福山港港湾計画の変更について

港湾漁港整備課

位置図及び新旧対照図

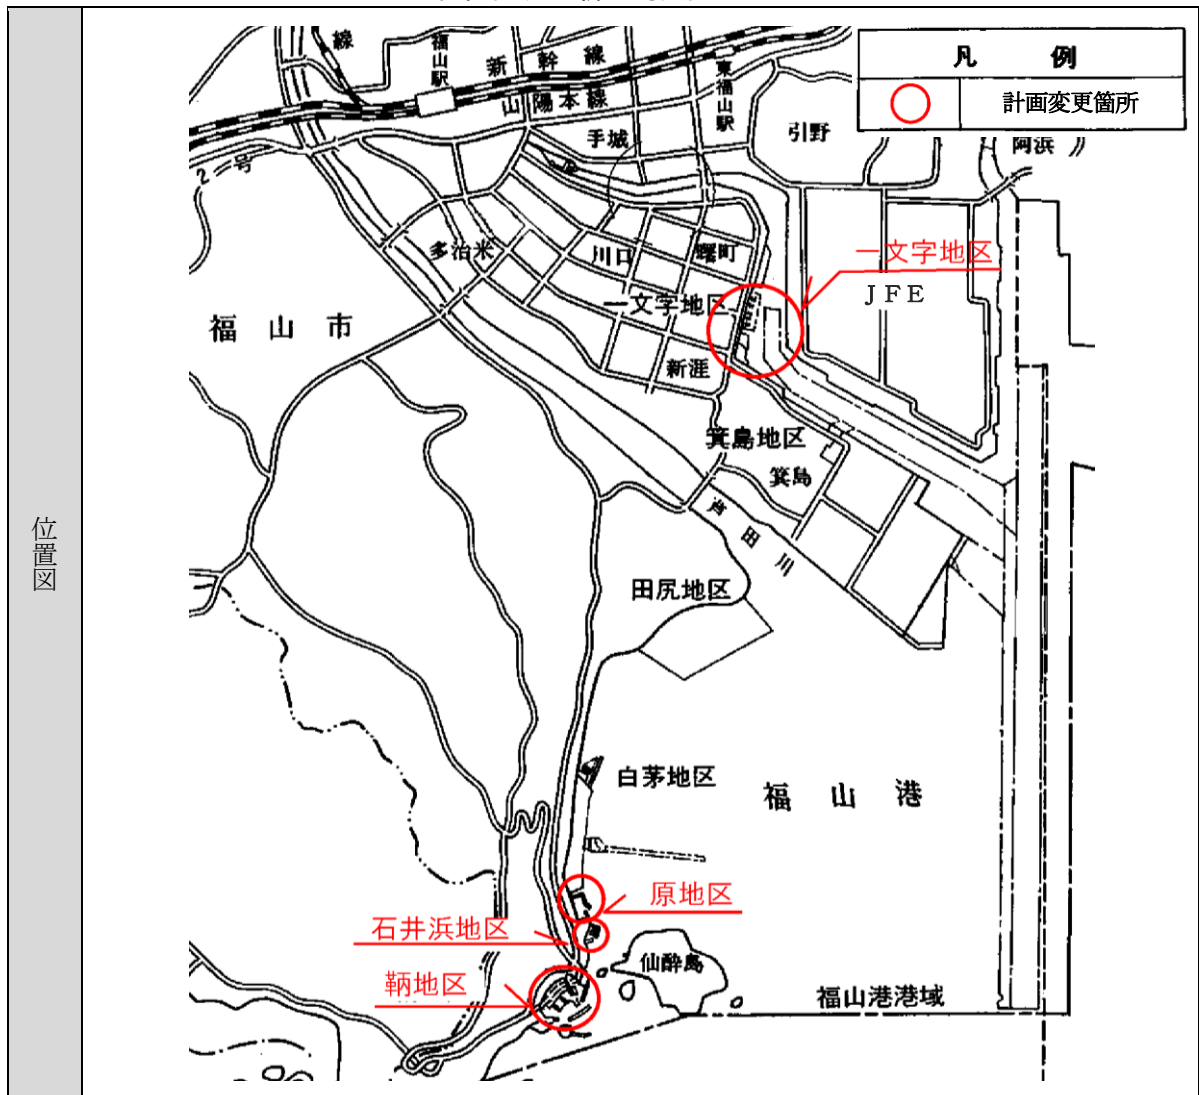
(1) 鞆地区

鞆町のまちづくりの取り組みに対応して、良好な景観や歴史的遺構を保存しつつ、離島航路の現状利用の維持や観光用航路の新設、漁船の利便性向上を図るため、フェリー及び旅客船埠頭計画、小型船だまり計画、港湾環境整備施設計画及び土地利用計画を変更した。

鞆町まちづくり事業に基づき、交通・交流拠点としての旅客船埠頭機能などを新たに位置付けると共に、漁船等の利便性向上を図るため、旅客船埠頭計画、水域施設計画を追加し、小型船だまり計画及び土地利用計画を変更した。

漁船の収容隻数を確保し、利便性向上を図るため、小型船だまり計画及び土地利用計画を変更した。

計画	既定計画	変更計画
鞆地区	<p>旅客船埠頭計画 ・物揚場 水深 1.7m 延長 20m</p> <p>土地利用計画 埠頭用地 0.6ha, 港湾関連用地 0.1ha 交流拠点用地 0.6ha, 交通機能用地 0.7ha, 緑地 0.1ha</p>  <p>港湾環境整備施設計画 ・緑地 0.1ha</p> <p>小型船だまり計画 ・泊地 水深 2m 面積 1ha ・小型棧橋 2基 ・物揚場 水深 2m 延長 75m ・船揚場 延長 12m ・埠頭用地 0.4ha</p> <p>フェリー埠頭計画 ・小型棧橋 1基 ・埠頭用地 0.2ha ・小型棧橋 2基を撤去</p>	<p>土地利用計画 緑地 0.1ha</p>  <p>港湾環境整備施設計画 ・緑地 0.1ha</p> <p>小型船だまり計画 ・泊地 水深 2m 面積 1ha ・小型棧橋 1基 (既設) ・小型棧橋 1基</p> <p>フェリー埠頭計画 ・小型棧橋 1基 (既設)</p>

計画	既定計画	変更計画
原地区	<p>土地利用計画 埠頭用地 0.7ha</p>  <p>小型船だまり計画 ・泊地 水深2m 面積1ha ・防波堤 延長240m ・小型棧橋 1基 ・埠頭用地 0.7ha</p>	<p>旅客船埠頭計画 ・小型棧橋 1基 ・埠頭用地 0.2ha 水域計画 ・泊地 水深3m 面積1ha</p> <p>土地利用計画 埠頭用地 0.5ha 交通機能用地 0.7ha</p>  <p>小型船だまり計画 ・泊地 水深2m 面積1ha ・防波堤 延長200m (既設) ・小型棧橋 1基 ・埠頭用地 0.3ha</p>
石井浜地区	<p>土地利用計画 埠頭用地 0.4ha</p>  <p>小型船だまり計画 ・泊地 水深2m 面積1ha ・防波堤 延長200m ・小型棧橋 1基 ・物揚場 水深2m 延長125m ・船揚場 延長12m ・埠頭用地 0.4ha</p>	<p>土地利用計画 埠頭用地 0.3ha</p>  <p>小型船だまり計画 ・防波堤 延長200m ・小型棧橋 1基 ・物揚場 水深2m 延長50m ・埠頭用地 0.3ha</p>
一文字地区	<p>泊地(-1.5) 4.0ha(工事中)</p> <p>福山港分岐航路 (-11)</p> <p>一文字防波堤470m (工事中)</p> <p>埠頭用地 2.2ha (工事中)</p> <p>緑地2.1ha</p>  <p>小型船だまり計画 ・泊地 水深1.5m ・防波堤 延長470m</p>	<p>泊地(-1.5) 0.3ha</p> <p>泊地(-1.5)</p> <p>一文字防波堤 580m</p> <p>埠頭用地 2.2ha</p> <p>緑地2.1ha</p>  <p>小型船だまり計画 ・泊地 水深1.5m 面積0.3ha ・防波堤 580m (うち470m 既設)</p>

ア 小型船だまり計画の変更

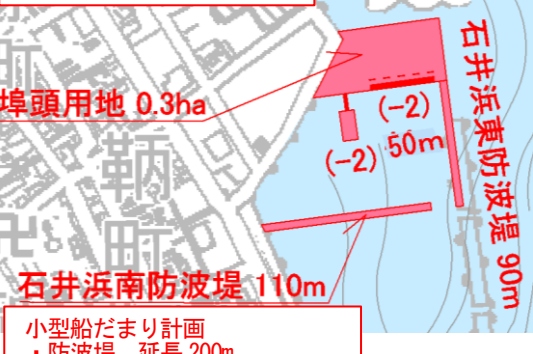
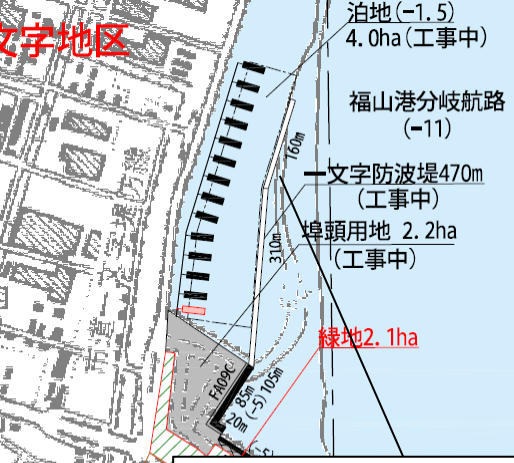
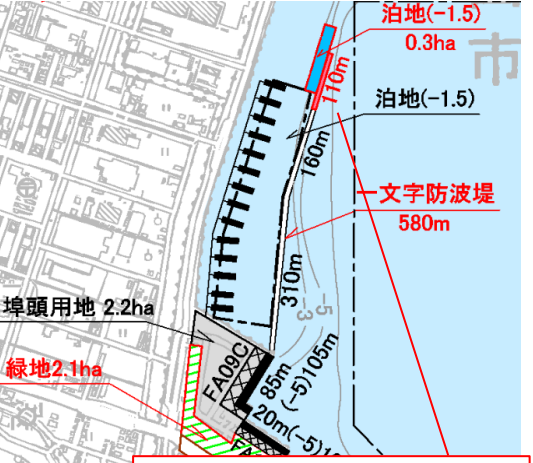
港内(放置艇係留施設)の静穏を適切に確保するため、小型船だまり計画を変更した。

既定計画	変更計画
泊地 水深1.5m 防波堤 延長470m	泊地 水深1.5m 面積0.3ha 防波堤 延長580m (うち470m 既設)
